SAINT ALBAN DES VILLARDS
MISE EN SECURITE DU BARRAGE
DOSSIER DE DEMANDE D'AUTORISATION D'EXECUTION
DES TRAVAUX DE DEMANTELEMENT DU BARRAGE ET DE
CREATION DU CHENAL

COMPLEMENTS

Référence documentaire : ETU-363A

Figure 2: Profil en long - mise en évidence de l'ancrage du chenal sous le lit et de la bêche anti-affouillement 5

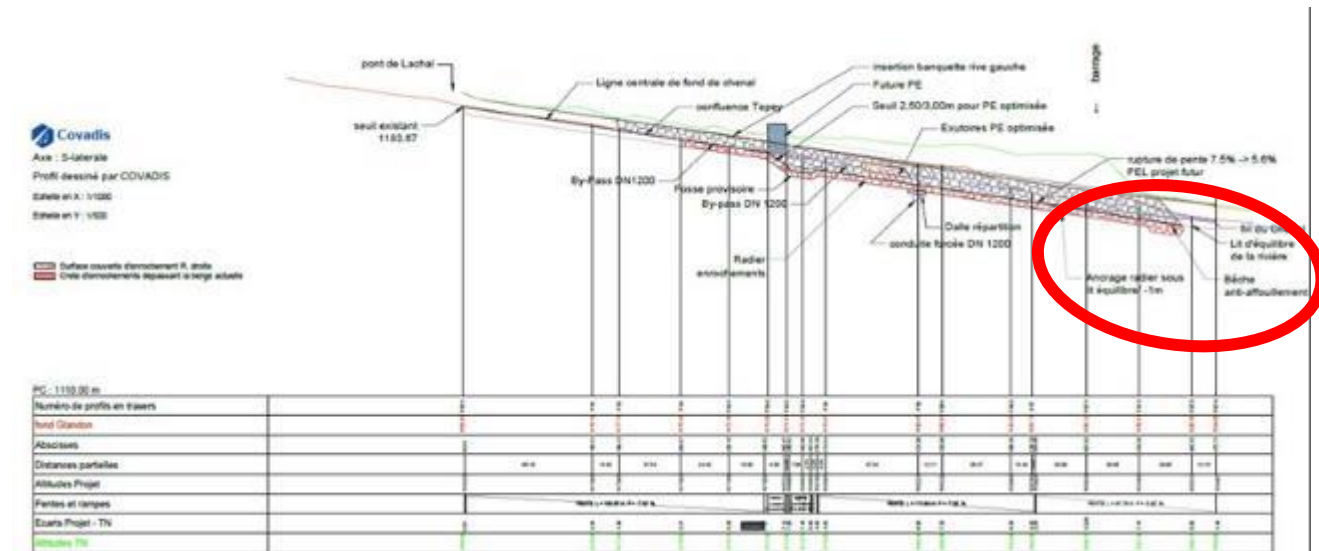
- la profondeur de l'ancrage aval, préconisée à 2 m sous le niveau objectif par l'étude ETRM annexée au dossier d'exécution mais retenue à 1 m dans le dossier lui-même ;
- le caractère « mineur » des travaux prévus pour le secteur amont du chenal : le lit actuel est jugé très proche du profil-cible. Or le chenal issu du franchissement du pont communal est a priori notablement moins large que le dimensionnement recherché ;
- la largeur de 12 m pour l'écoulement de lave et la non-atteinte des enjeux, y compris avec clapet dysfonctionnel, compte-tenu de l'écart entre la proposition d'ETRM et le choix retenu pour le profil en travers du chenal.

Lors des études de conception, ETRM est revenu sur sa préconisation initiale et a proposé un ancrage de seulement 1 m car le point d'ancrage sera situé au niveau de la rupture de pente du lit. Il y aura donc un phénomène de dépôt sur cette zone qui viendra augmenter la couverture du point d'ancrage. L'ancrage de plus d'un mètre a donc été estimé inutile.

Une bêche anti-affouillement est également prévue en fin de chenal :

Figure 3: Reprofilage du lit - chenal amont

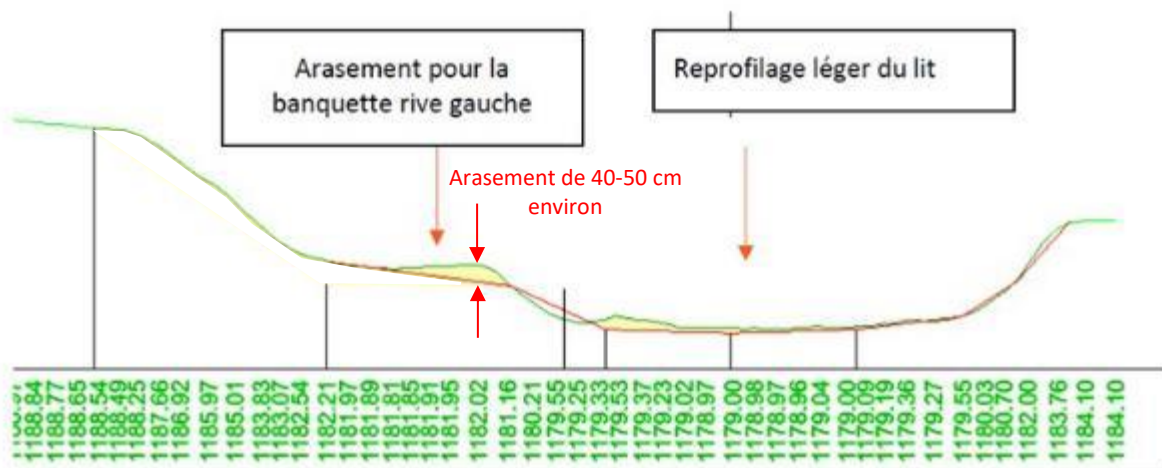
« Le pont communal présente une passe unique de 11 m de largeur. Le chenal à réaliser présente une largeur en pied de 12 m doublée d'une banquette de 15m de largeur, soit un total de 27 m. De prime abord, un élargissement substantiel du lit est donc à prévoir à l'aval du pont, or le DEXE évoque un lit actuel "très proche du profil-cible". Le DEXE ne comporte pas de schéma dédié à la forme du chenal permettant de passer sur peu de distance d'une largeur de 11 m à 27 m. Des précisions sont donc demandées sur cette zone de transition entre le profil imposé par le pont et le profil-type du lit dans la traversée du hameau. »

Le lit du cours d'eau sera effectivement très peu modifié à l'aval immédiat du pont communal. En effet, il sera progressivement élargi pour atteindre les 12 m de largeur correspondants à la largeur du chenal qui débute au niveau de l'épi mis en place en rive droite. En effet, l'expert ETRM préconise de conserver les protections de berge existantes en rive droite et d'ajouter un épi déflecteur qui permettra de ramener les éventuelles laves torrentielles qui auraient quitté le lit du torrent au niveau du pont communal. La terrasse en rive gauche débutera quelques mètres à l'amont de la confluence entre le torrent du Tepey et le Glandon et s'élargira progressivement. Cette terrasse nécessite peu de modification de la berge rive gauche comme cela est montré sur le profil en travers en page 26 du dossier de demande d'autorisation des travaux de démantèlement et de création du chenal, et rappelé ci-après :

Le profil actuel du chenal est représenté en vert et celui du chenal modifié en rouge. Le reprofilage n'est que de 40-50 cm en altitude sur une largeur d'environ 9 m pour la banquette rive gauche (les déblais sont représentés en jaune).

Figure 7: vue en plan de la rive droite entre le pont communal et la confluence Glandon/Tepey

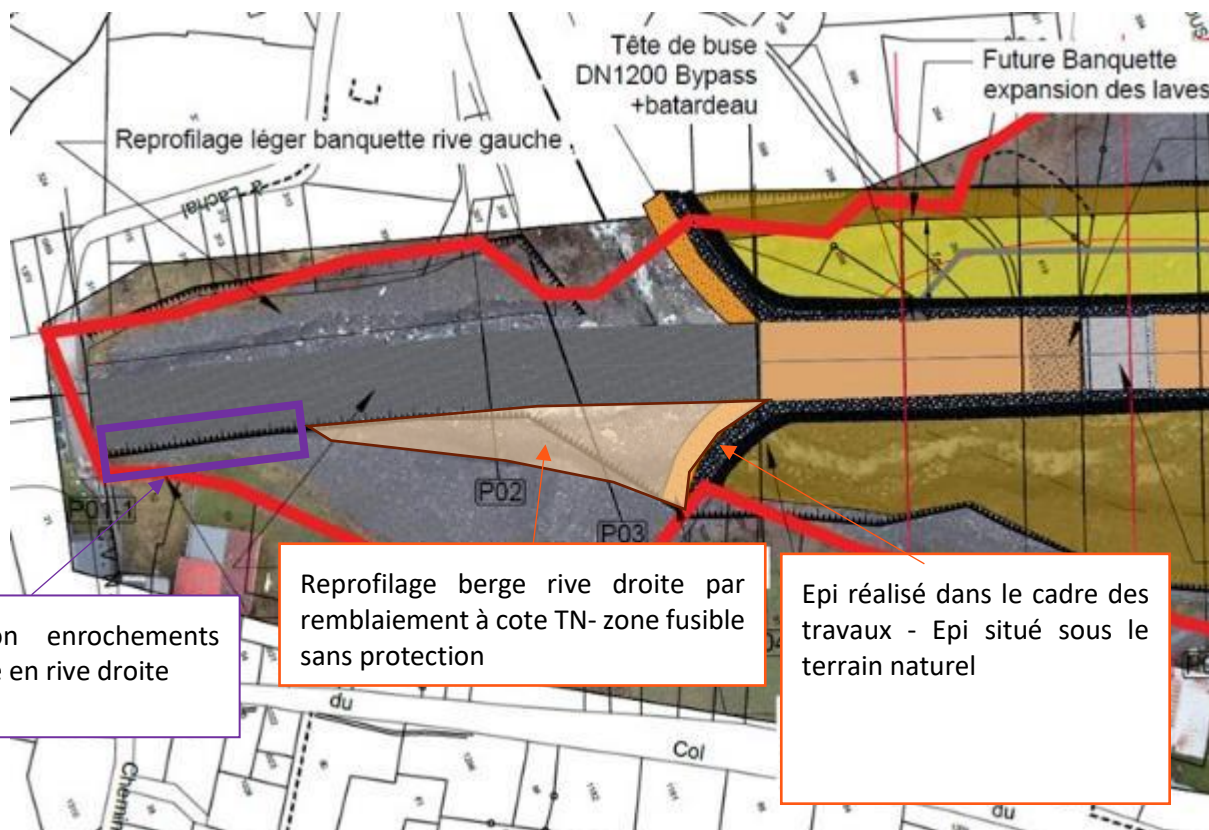
Concernant la rive droite, partie amont, il vous est demandé de préciser la géométrie du lit entre la protection de berge et l'épi, le raccordement entre cette géométrie et la protection de berge existante, ainsi que le dimensionnement de l'épi.

La jonction entre cette protection et l'épi est présentée sur le plan ci-après :

L'épi sera réalisé en enrochement bétonné sur une hauteur de 3,5 m par rapport au fond du lit. L'arase supérieure sera recouverte par le terrain naturel, ci-dernier atteignant ainsi une hauteur totale de 5 m environ sur cette zone, il ne sera donc pas soumis directement aux laves torrentielles. Son rôle est essentiellement d'ancrer la protection en berge rive droite. Cet épi a également été préconisé par ETRM pour canaliser la lave torrentielle et permettre aux écoulements qui auraient débordés au niveau du pont communal (comme cela s'est produit par le passé) de revenir au torrent, ce qui protégera les habitations situées plus en aval.

Figure 8: Chenal aval

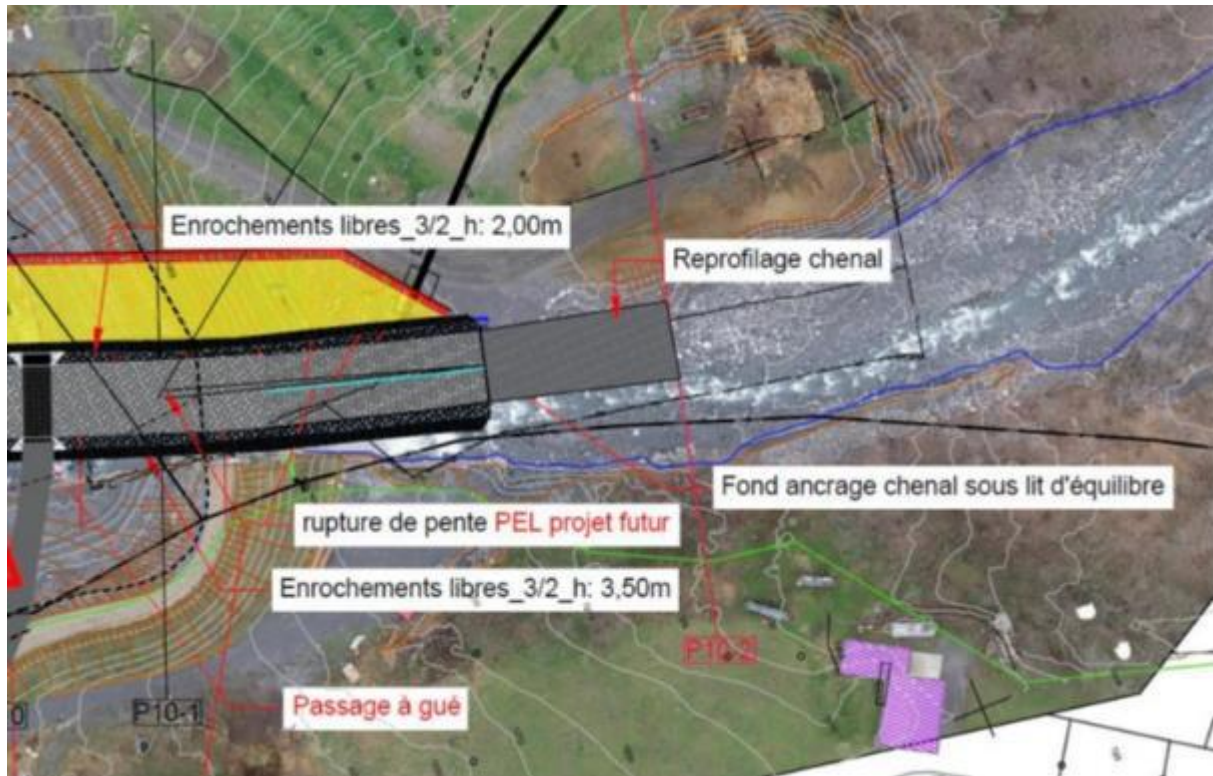
Il vous est par ailleurs demandé d'argumenter le choix du type de protection de berge en partie aval, au regard des critères environnementaux et de sécurité (protection du hangar agricole).

« (...) il s'agirait de consolider l'argumentation sur le choix de ne pas liaisonner : moindre artificialisation, moins de béton, etc. Cet aspect est déjà présent dans le dossier, c'est finalement plus sur l'aspect suffisance de la protection non liaisonnée que nous souhaitons avoir des éléments. »

Pour rappel, le chenal aval prévu par SHEMA est constitué d'enrochements libres entre la sortie des exutoires de la prise d'eau optimisée et la fin du radier en enrochements bétonnés. Puis le chenal est ancré sous le lit du Glandon et ensuite, le lit redevient naturel (sans protection particulière en rive) :

Le hangar agricole est situé juste derrière la digue du barrage en rive droite. Il est complètement protégé de tout évènement. La demande de la DREAL porte en réalité sur une habitation secondaire (entourée en rouge ci-dessous) :

Figure 14: Délimitation de l'emprise des travaux et de la zone humide à protéger

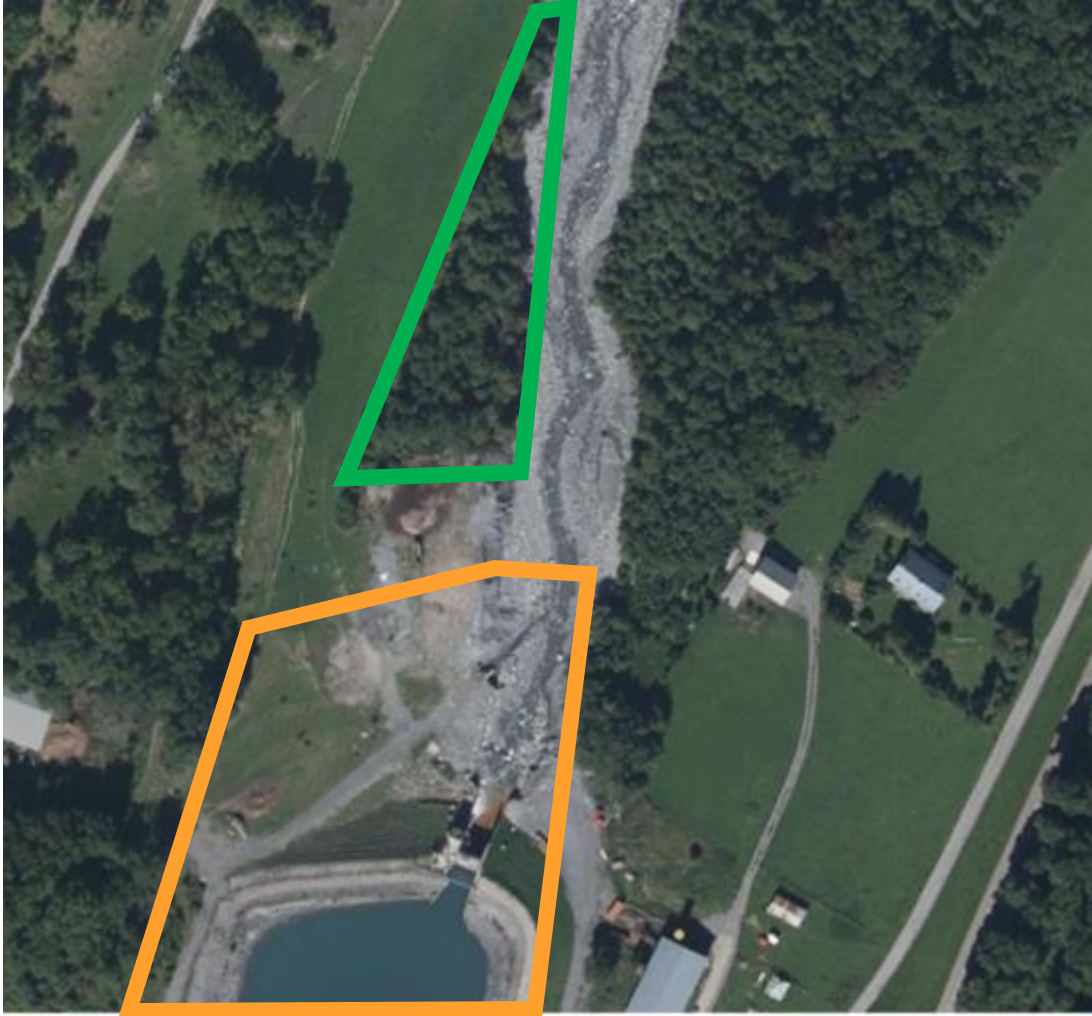
Les zones humides et la forêt alluviale identifiées p.44 devront faire l'objet d'une mise en défens et d'un suivi, en distinguant l'évolution naturelle possible et l'impact pouvant découler des sites de dépôt et emprises des travaux.

La zone humide et la forêt alluviale sont représentées dans l'encadrement vert ci-après :

La zone de travaux est délimitée en orange. Les deux zones ne se touchent pas.

SHEMA fera baliser la zone humide et la forêt alluviale par un écologue qui fera une visite deux fois par mois pour vérifier le maintien du balisage.

Figure 15: Extrait de la vue en plan présentant le projet de démantèlement et de création du chenal

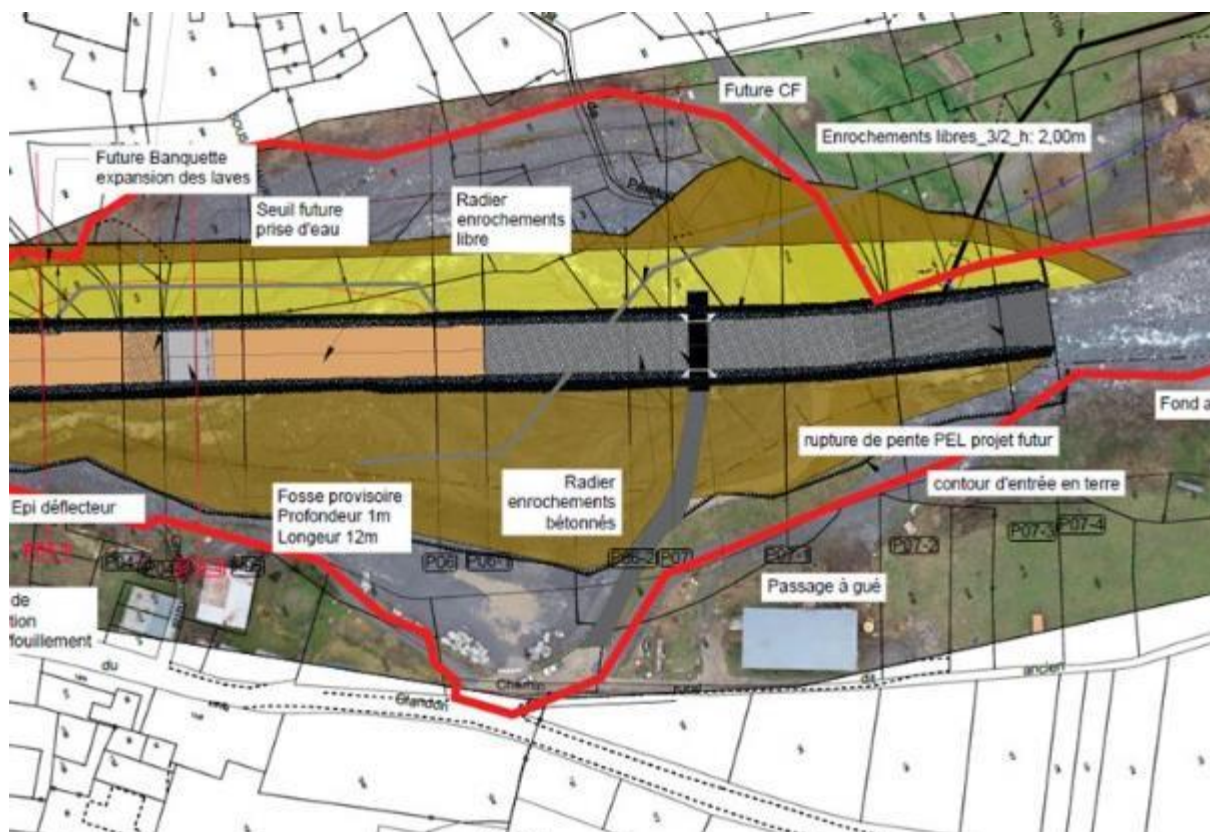
Analyse IOTA : rajouter la rubrique 3.2.5.0, l'ouvrage classé étant substantiellement modifié.
Matérialiser le passage sous chenal de la future conduite.

La conduite forcée existante sera prolongée jusqu'à la prise d'eau optimisée. Son implantation approximative sous le chenal est présentée en gris ci-après :

Une dalle de répartition sera mise en œuvre au-dessus de la conduite forcée en DN1200mm. Cette dalle de protection sera en béton armé de 40 cm d'épaisseur. Elle devra être centrée sur l'axe de la conduite et présentera une largeur minimale de 3 m.
